COMUNICAÇÃO DE NÃO-CONFORMIDADE AMBIENTAL - CNC

N°
23/2012
R

Data: 18/10/2012	Localização Trecho: Altamira à Medicilândia		
Hora: 15:30	Construtora: SANCHES TRIPOLONI		
Condições Climáticas: Ensolarado	Lado: Direito/Esquerdo	Coordenadas: S 03. 44822° W 052. 91297°	Lote: 5
	Estaca: 4131		Zona:
Programa: Plano Ambiental de Construção (PAC)			
Caracterização Rápida do Local			
<input checked="" type="checkbox"/> APP	<input type="checkbox"/> Área de Apoio	Obs.: Obstrução de bueiro.	
<input type="checkbox"/> Terras Indígenas	<input type="checkbox"/> Área de Depósito (Bota-Fora)		
<input type="checkbox"/> Faixa de Domínio	<input type="checkbox"/> Outros		
<input type="checkbox"/> Área-Fonte			
Não-Conformidade Identificada			
Obstrução de bueiro.			
No dia 18/10/2012 foi constatado pela equipe de supervisão uma obstrução de um bueiro de drenagem pluvial. Isso ocorreu devido a atividade de abertura de caminho de serviço e terraplanagem, fazendo com que o material desprendido caísse na boca do bueiro. Esta situação está em desacordo com os programas ambientais, normas do DNIT, Legislação Ambiental. Segue as legislações aplicáveis abaixo: Norma DNIT - 070/2006 - PRO. Plano Executivo Ambie

CROQUI

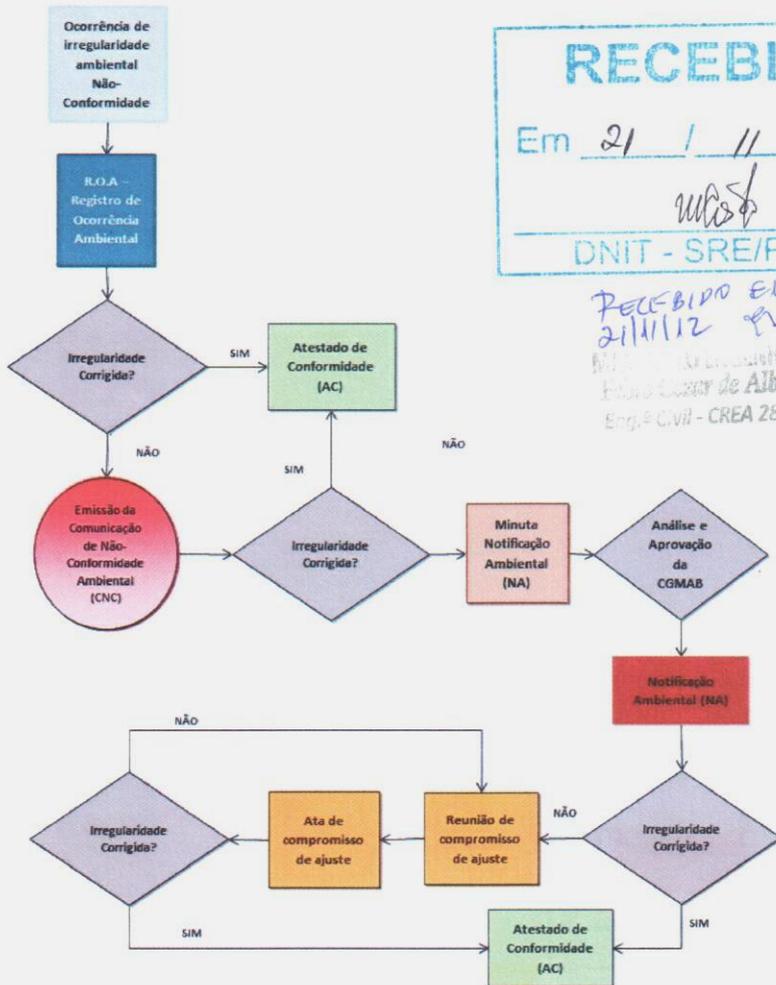
Classificação da Não Conformidade - <input type="checkbox"/> Grave <input checked="" type="checkbox"/> Média <input type="checkbox"/> Leve

Relatório Fotográfico	
Foto 01 - Obstrução de bueiro.	Foto 02 - Bueiro obstruído.
Foto 03 -	Foto 04 -

Sugerimos ações para desobstrução do bueiro, compactação e proteção da saia do aterro
